Bürgerinitiative Ökologische Mobilität (ÖKO MOB)

Planung Haltestellen und Straßenraum
Nordseite Hauptbahnhof Heidelberg

**Für eine zusätzliche
ökologische
Bürgervariante D**

Bürgerveranstaltung am 12.12.2013

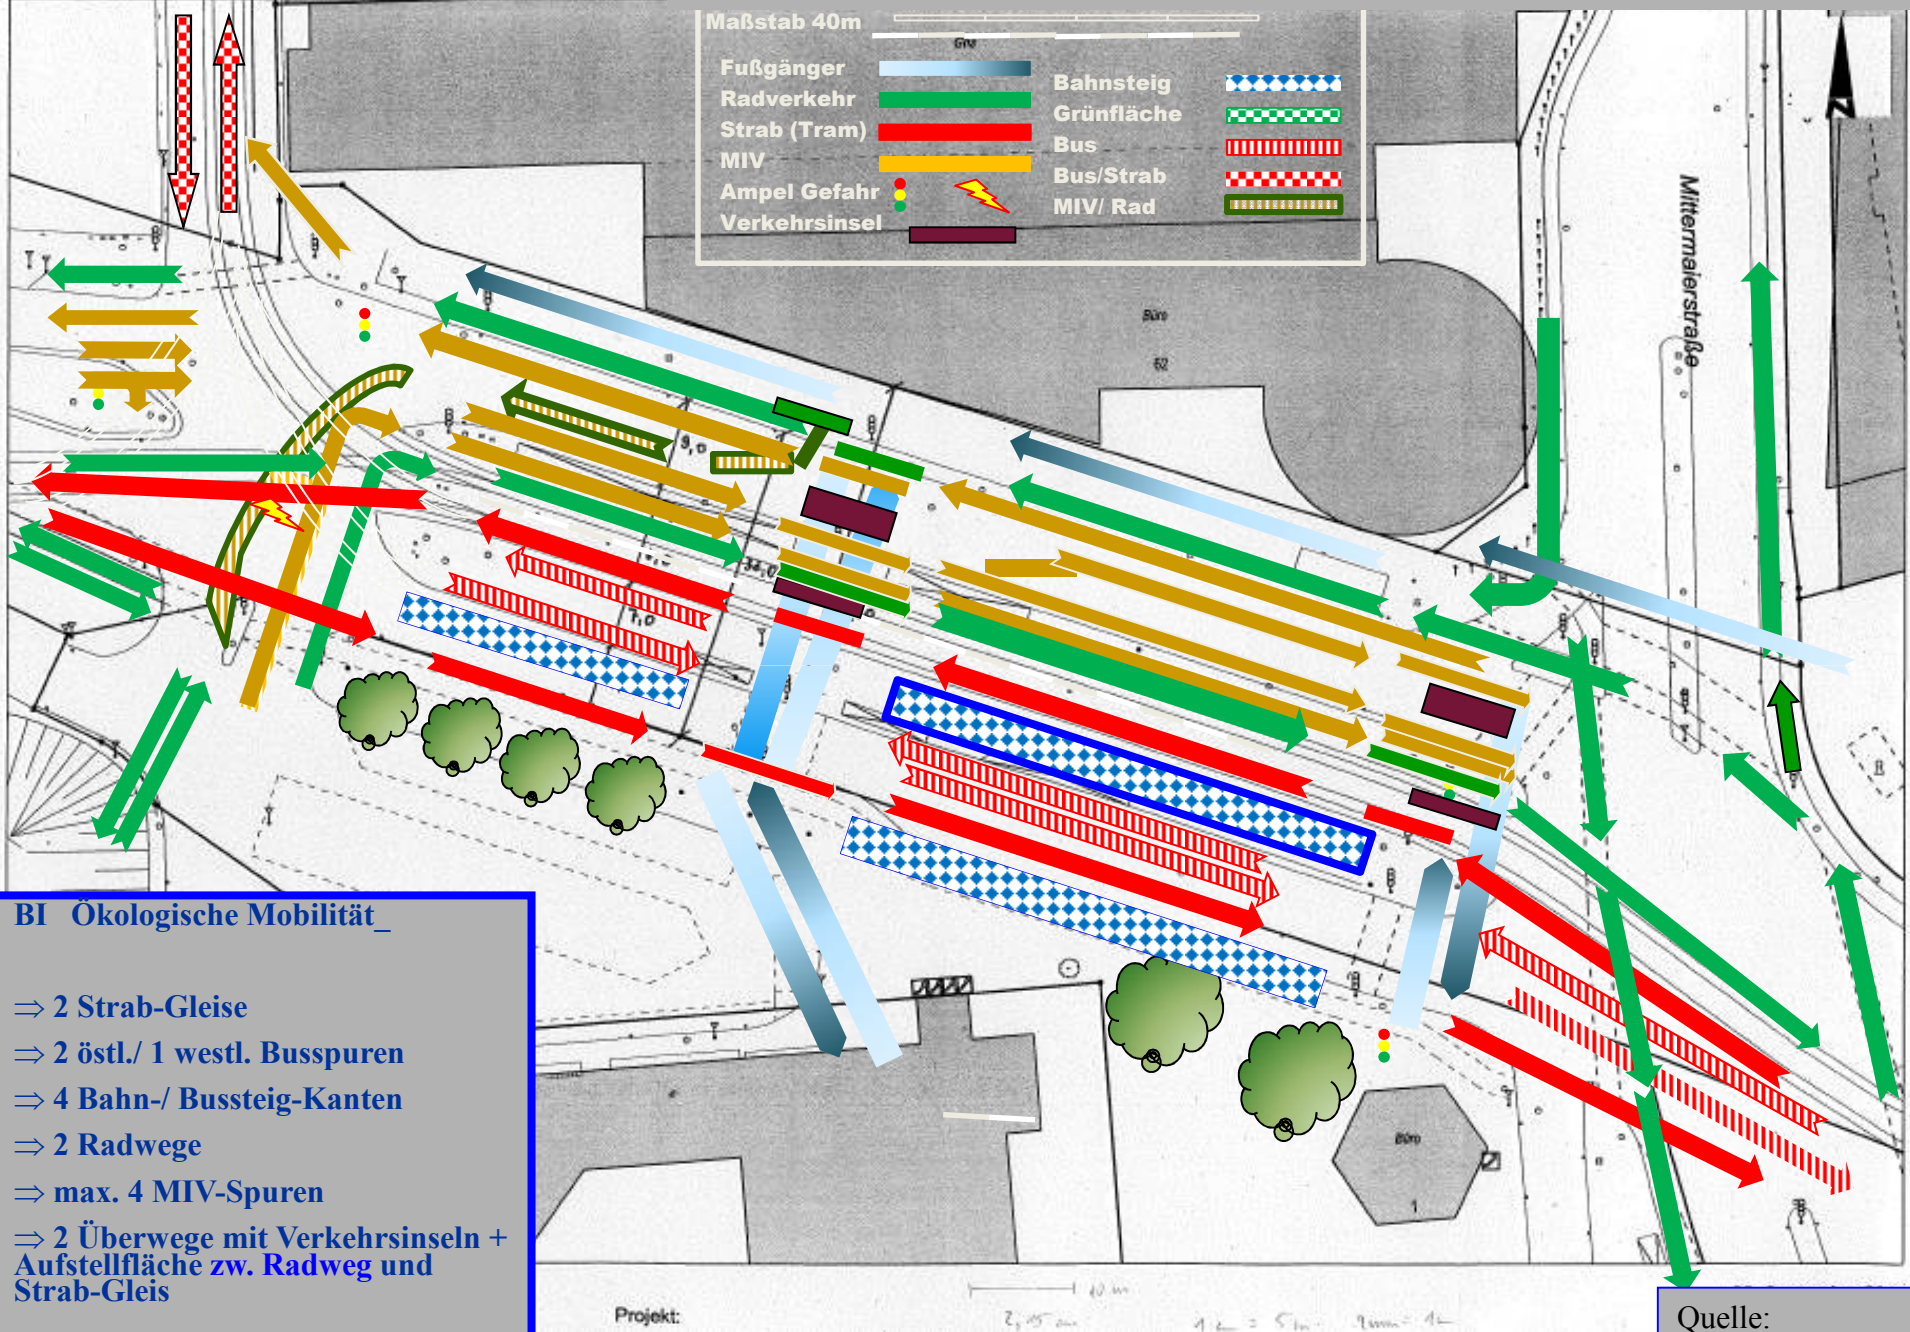
**Wir erläutern
kurz unseren Vorschlag**

Konkret fordern wir folgende Punkte, die die Planungsvarianten A –C nicht erfüllen

- **Optimieren des ÖPNV mit bedarfsgerechter Infrastruktur**
 - 2 Strab-Gleise anstatt 4
 - 1 Hausbahnsteig für kurze Umsteigezeiten ÖPNV-SPNV
 - kein Radweg zwischen Haltestellenbereich und Zugängen des Bahnhof

- Realisierung der Planungsprämissen der NKU und Standardisierten Bewertung
- **Fußgängerverkehr**
 - Verkehrsinseln in beiden Übergängen zw. Nord- und Südseite

- Aufstellflächen zw. West-Ost-Radweg und nördlichem Strab-Gleis (*ist erfüllt!*)
 - max. 2 Gleise in den Übergängen für Rollstuhl gerechte Gestaltung
 - Entmischung von Rad- und Fußgängerverkehr auf den Bahnhofsvorplätzen

- **Autoverkehr: max. 4 MIV anstatt 5 → Anpassung an prognostizierten Rückgang**
- **Radverkehr**
 - Radwege von mind. 2,50 m Breite anstatt Radspuren von 1,85m Breite

- Optimale Radweganbindungen an den Hauptbahnhof ohne Radwegführung im Fußgängerbereich und Zugang zum Haltestellenbereich
 - ausreichend Fahrradabstellplätze (nicht nur 84)

- **Erhalt aller Bäume**

- ⇒ 2 Strab-Gleise
- ⇒ 2 östl./ 1 westl. Busspuren
- ⇒ 4 Bahn-/ Bussteig-Kanten
- ⇒ 2 Radwege
- ⇒ max. 4 MIV-Spuren
- ⇒ 2 Überwege mit Verkehrsinseln + Aufstellfläche zw. Radweg und Strab-Gleis

Ganz wichtig: DIESE BÄUME BLEIBEN !
